Mission régionale d'autorité environnementale

**Avis délibéré de la mission régionale  
d'autorité environnementale  
Hauts-de-France  
sur le projet de parc éolien  
de la société « Parc éolien de Menesvillers SAS »  
sur les communes de Blangy-sous-Poix et Moyencourt-lès-Poix (80)**

n°MRAe 2021-5593

carte page 144 de l'expertise naturaliste (flèches en pointillés orange : transit de chauves-souris)

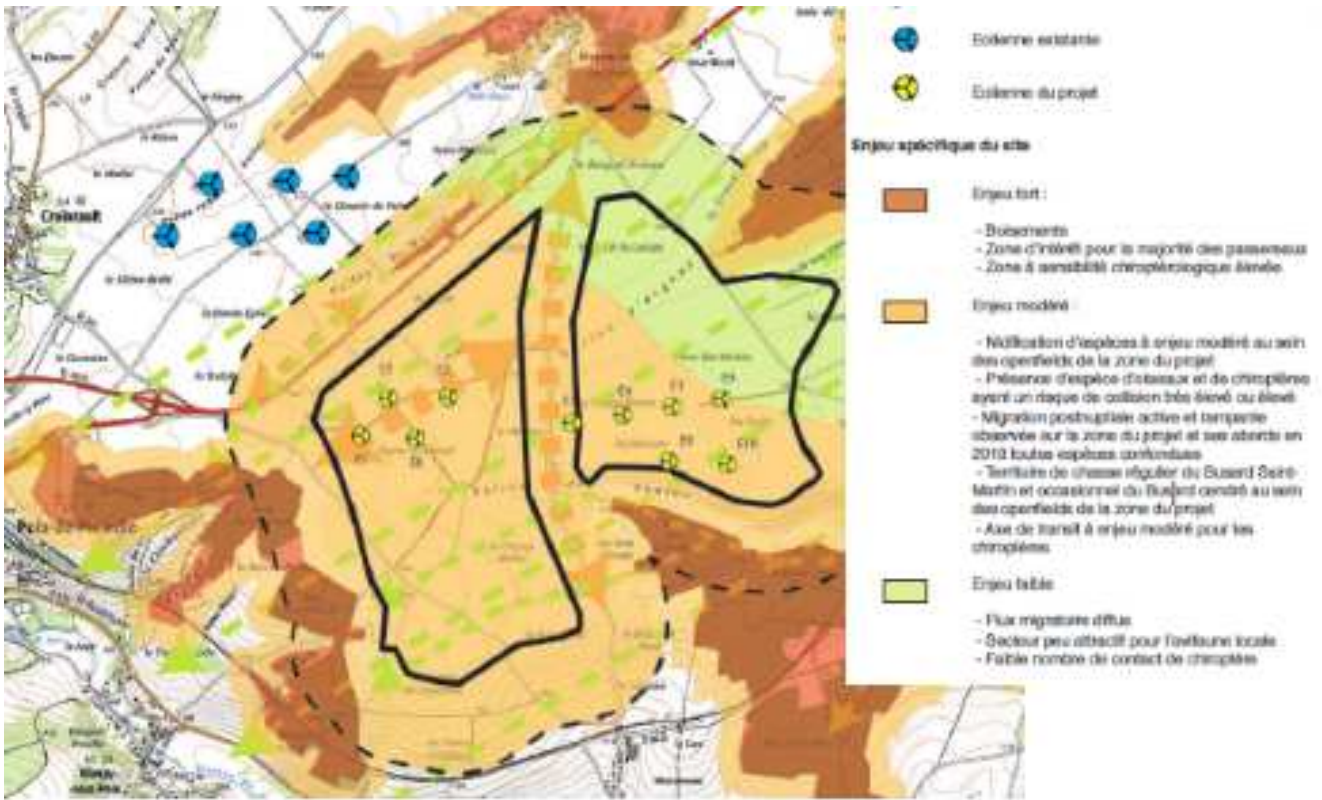
De plus, les éoliennes E1, E2 et E7 se situent dans un axe de déplacements des chauves-souris, les éoliennes E3 et E8 en sont proches et la zone d'implantation est en limite de lisières de boisements. La majorité du site d'implantation est en zone d'enjeux qualifiée de modérée (carte page 139 de l'expertise naturaliste). Ces enjeux mériteraient d'être qualifiés de forts au vu des espèces protégées sensibles à l'éolien qui utilisent le site.

La mise en place d'un bridage adapté aux chauves-souris est proposé pour les éoliennes E1, E2, E3 et E7 (page 205 de l'expertise naturaliste). Cette mesure, qui est qualifiée de mesure de réduction, est proposée sans que l'évitement consistant en un déplacement des machines n'ait été recherché au préalable.

L'expertise naturaliste (page 196) conclut à un risque de collision qualifié de modéré, avant mise en œuvre des mesures, pour la Noctule commune, la Noctule de Leisler, la Pipistrelle de Nathusius et la Sérotine commune au niveau des éoliennes E1, E2 et E7, car ces espèces ont été contactées sur ce secteur (axe de transit) et volent à une hauteur d'environ 40 mètres.

Cette conclusion est surprenante au regard des sensibilités élevées à l'éolien de ces espèces inventoriées. Cet impact devrait être qualifié de fort.

- *de requalifier les enjeux chiroptérologiques, au regard des sensibilités élevées des espèces présentes, et des enjeux forts évalués dans les aires d'études immédiate et rapprochée ;*
- *au regard notamment de la présence de la Noctule commune sur le site, d'étudier l'évitement via la recherche d'autres sites d'implantation en complétant l'étude de variantes ;*
- *a minima de privilégier l'évitement des corridors écologiques identifiés par l'expertise naturaliste pour les éoliennes E1, E2, E3, E7 et E8 en les déplaçant, avant que ne soient étudiées des mesures de réduction ou de compensation.*

carte page 172 de l'expertise naturaliste

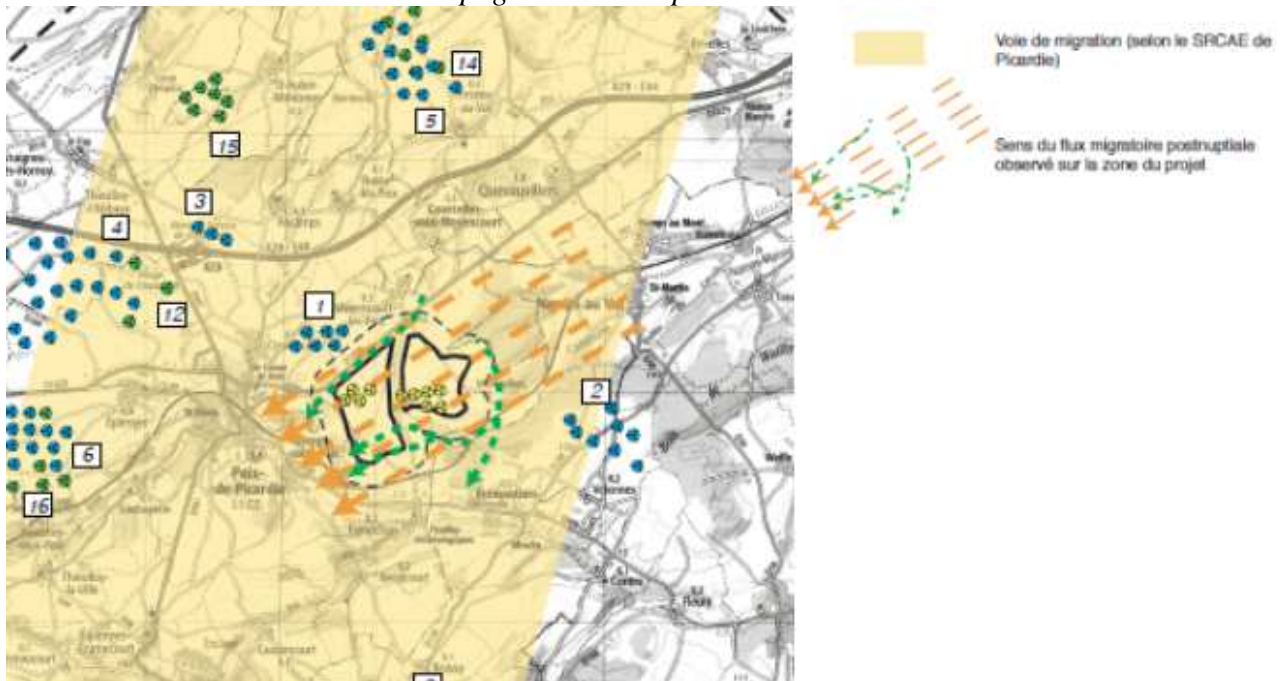
L'expertise naturaliste indique (page 204) que les éoliennes sont à plus de 200 mètres des haies et boisements conformément aux recommandations du guide Eurobats<sup>2</sup>. Cependant les éoliennes E9 et E10 semblent être à environ 200 mètres du massif forestier pour les mâts (source : Geoportail), soit à moins de 200 mètres en bout de pale.

*L'autorité environnementale recommande de préciser la distance entre le bout de pale des éoliennes et les haies ou boisements les plus proches afin de démontrer le respect de la distance de 200 mètres en bout de pale.*
